## RAPPORT

### ***de la commission d'environnement et d'urbanisme***

### ***Le crédit d'engagement pour l'agrandissement de l'école de Champsec***

Selon le message du Conseil Municipal du  
19 décembre 2019

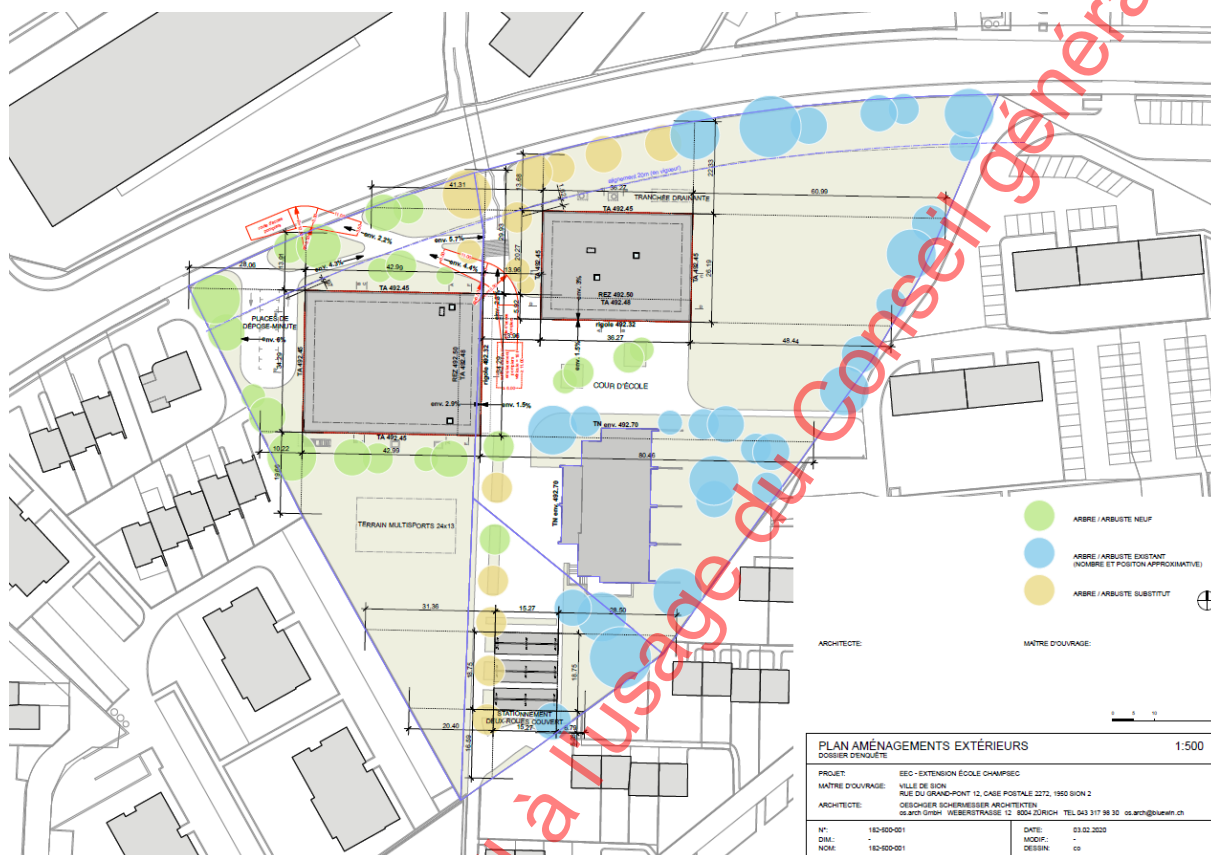
**Coût : Pourquoi le montant de 22 millions pour 10 classes et 2 salles de gym, alors de St-Maurice a construit 34 classes, 20 salles annexes et 2 salles de gym pour 43 millions ? Il y a une économie d'échelle quand on réalise un tel centre scolaire ?**

*Remarques de la CEU*

*Si on enlève les coûts de la salle de gym (que l'on considère similaire); la comparaison montre un coût par salle de classe de 650'000 à St-Maurice et 1.3 millions à Champsec. Soit le double !!!*

*Tout en sachant, que les installations techniques à St-Maurice sont plus nombreuses (plus-value supplémentaire : salle de spectacle, réfectoire, dojo, cuisine professionnelle,...) et la qualité des matériaux utilisés (parquet, étude phonique, tableaux interactifs dans chaque salle classe = 1 million d'investissement, fibre optique,...).*

*Des chiffres détaillés sur le coût moyen d'une salle de classe de la part du canton auraient été bienvenus.*

Une économie d'échelle peut être importante a priori mais aucunement déterminante dans la comparaison des coûts proposée. Le programme des locaux de St-Maurice (aula, réfectoire, cafétéria, administration générale, etc.) diffère fortement de celui de Champsec.

Le montant devisé pour les travaux d'extension du centre scolaire de Champsec correspond au coût moyen pour des constructions similaires réalisées en Valais. (référence : service cantonal de l'immobilier et du patrimoine, ex-SBMA).
